Dempen Vetpeel en waterlopen in omgeving Laurabossen

Hydroloog Natuurmonumenten

Kaartjes modellering waterschap – echter daarin is deze sloot slechts voor een klein stuk gedempd en is er gerekend met een omleiding rond het hertenkamp

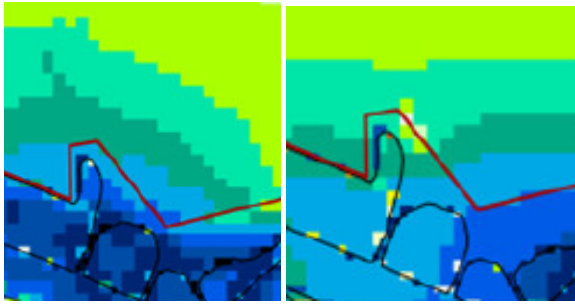
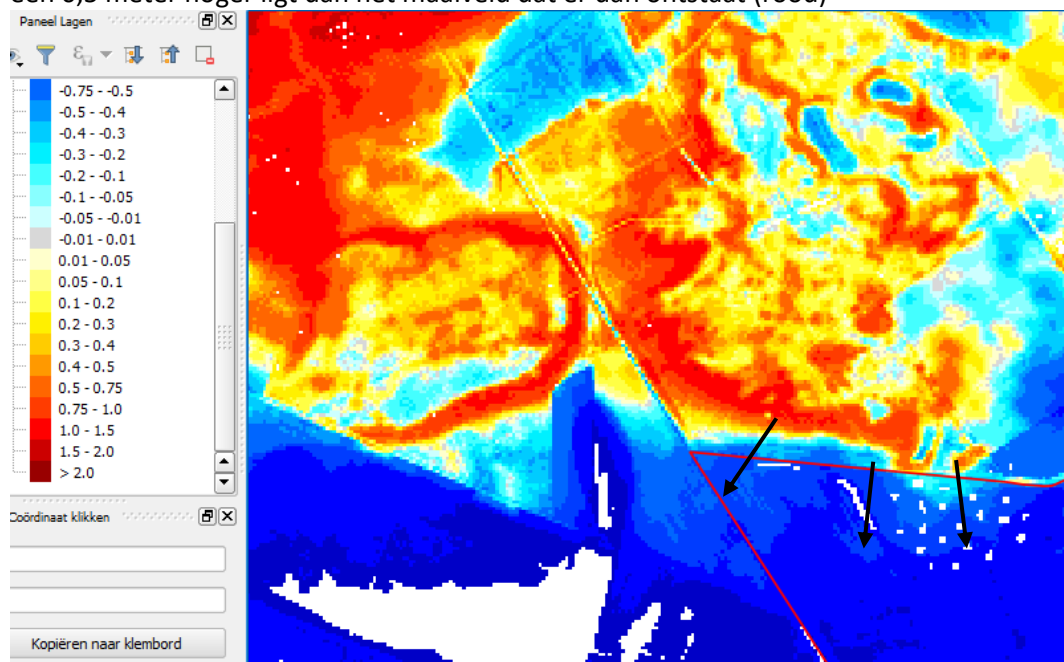
Hoeveel gaat de grondwaterstand dan omhoog?

GHG 15-20 cm natter GLG droger?

Er liggen 2 meetpunten in directe omgeving

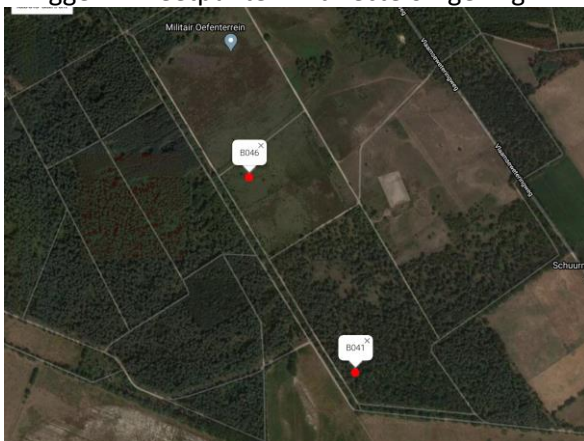
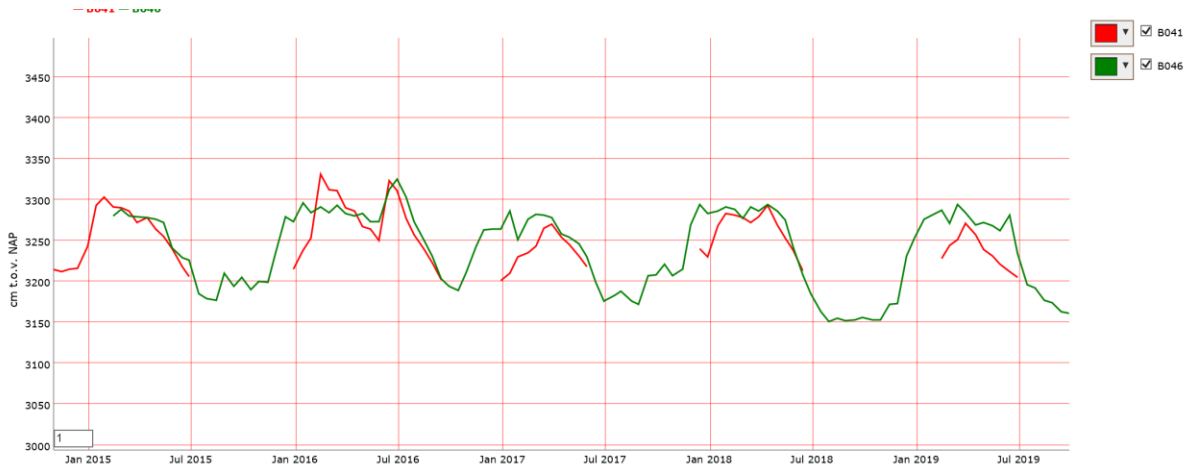
Om een idee te krijgen van de hoogteliggen van het gebied tov de te dempen sloot is op onderstaande kaart het verschil in maaiveld tov 33.0 m (= maaiveldhoogte rond te dempen sloot) aangegeven. Te zien is dat het grootste deel van het aangrenzende terrein na dempen van de sloot een 0,5 meter hoger ligt dan het maaiveld dat er dan ontstaat (rood)

De vraag is of het gebied dan niet te nat wordt. Het grondwater zal dan worden gedraineerd door het lagere maaiveld aan zuidkant, het grondwater zal zeker stijgen maar er is op de hoogste delen nog veel ruimte voor stijging en grondwater zal dus richting de lagere delen stromen aan de zuidkant.

Het grondwaterpeil bij B41 zit diep onder maaiveld, het peil bij B46 zit vlak onder maaiveld maar dit meetpunt ligt veel lager. De grondwaterstrand zit rond 33 in de winter en 31,70 in de zomer. De grondwaterstand staat in de huidige situatie veel hoger staat dan de slootbodembodem. Er zit waarschijnlijk een weerstandslaagje, dat lijkt wel in dwarsdoorsnede van Hullenaar.

- De sloot moet worden gedempd tot aan maaiveld, hierdoor krijg je een mooie gradient van de hoge naar de lagere gronden
- De GHG zal in de delen van het gebied met stagnerende laagjes (zoals B41) niet stijgen stijgen want die wordt nu ook al niet bepaald door de sloot maar door het weerstandsbiedend laagje.
- Als de grondwaterstand wel zou stijgen dan is dat geen probleem, op de hogere delen is er nog genoeg ruimte om te vernatten zonder dat het gebied ontoegankelijk wordt. De lagere delen zullen wel natter worden. Dat zijn de lichtgele en blauwe delen van het gebied, dit worden de ecologisch zeer interessant plekken. Dit is maar een beperkt oppervlak, het grootste deel (de rode tot fel gele delen) zullen voldoende drooglegging houden om toegankelijk te zijn.
- Met de bestaande meetpunten zullen we het effect van de maatregel monitoren.
